MINISTERIE VAN VERKEER EN WATERSTAAT

RIJKSWATERSTAAT ZEELAND

BESTEK EN VOORWAARDEN

voor het verbeteren van de glooiingconstructie ter plaatse van de Polder Vierbannen van Duiveland, tussen dp 272+65m en dp 309 + 90m en Haven de Val, Polder Zuidhoek, Zuidernieuwlandpolder, Gouweveerpolder, tussen dp 239+74m en dp 272+65m, met bijkomende werken in de gemeente Schouwen-Duiveland

DWARSPROFIEL 6e nieuw Van dp270 tot dp272+65m

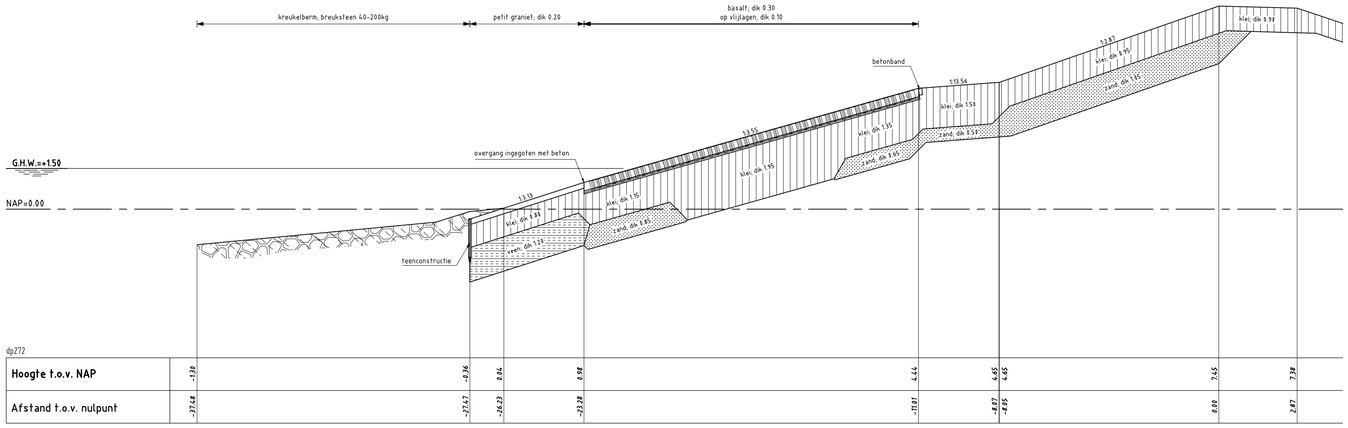
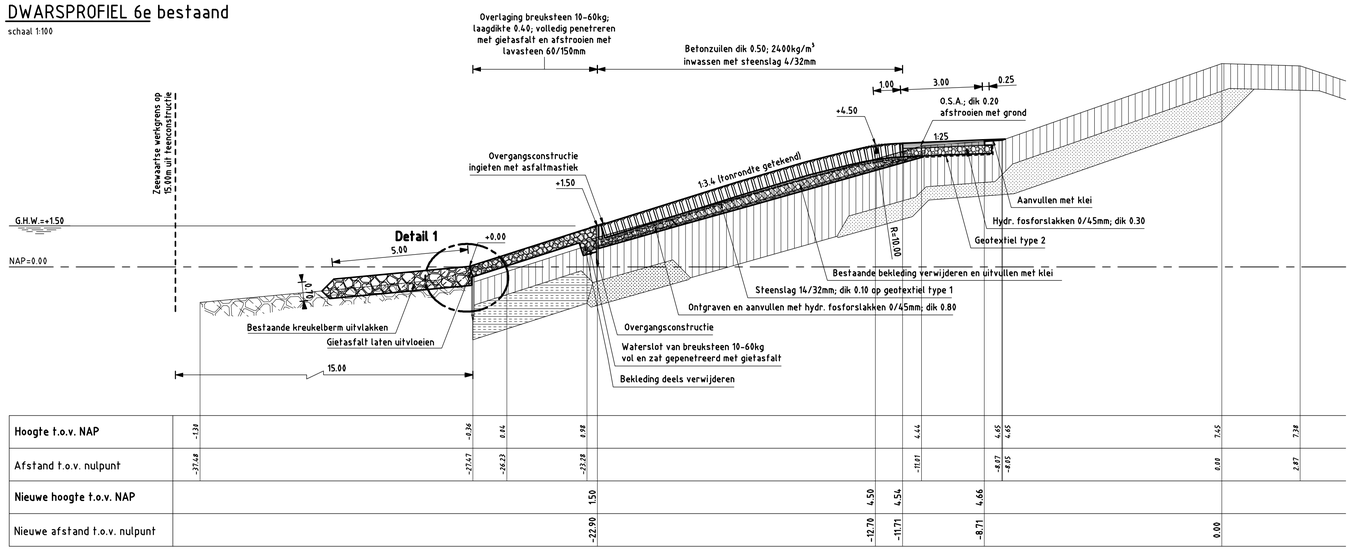
11. ZLRW 2008-1442
    Vraag: In dwarsprofiel 6 E komt de getekende dikte van de fosforslakken niet overeen met de vermelde dikte.
    Antwoord: Correct, dit zal worden aangepast in de tekeningen behorende bij de NVI.
